Delibera n. 7

PROCEDURA DI VERIFICA (SCREENING) - L.R. 9/99 E D.LGS. 152/06 - PROGETTO DI MODIFICA DELL'IMPIANTO DI RECUPERO RIFIUTI INERTI PROVENIENTI DA DEMOLIZIONI EDILI, COMUNE DI MODENA. PROPONENTE: MOTEM 2005 SRL. ESITO DELLA PROCEDURA.

Tav.4.08 del PSC di Modena

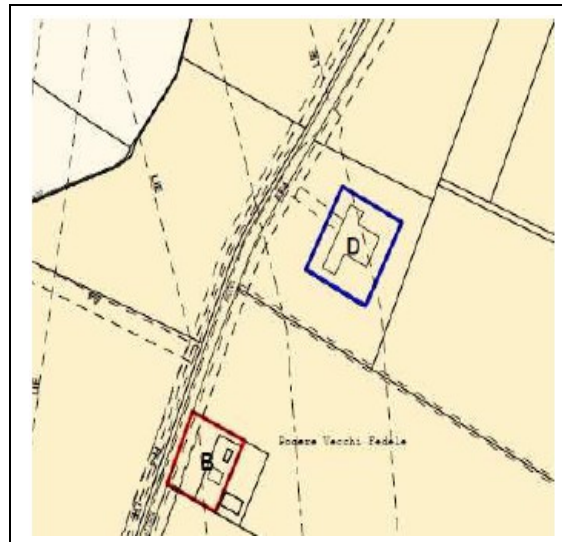
5. Nella parte della relazione inerente il confronto con il PSC del Comune di Modena:
- a. devono essere riportate le legende, in modo da consentirne la corretta lettura (es. Tav.4.08, pag. 41 della Relazione);

- b. deve essere chiaramente delimitata l'area impiantistica che nel PSC è definita con destinazione D;

il comparto produttivo (bordato in blu) si inserisce in un contesto agricolo, all'interno di un'area di proprietà del proponente.
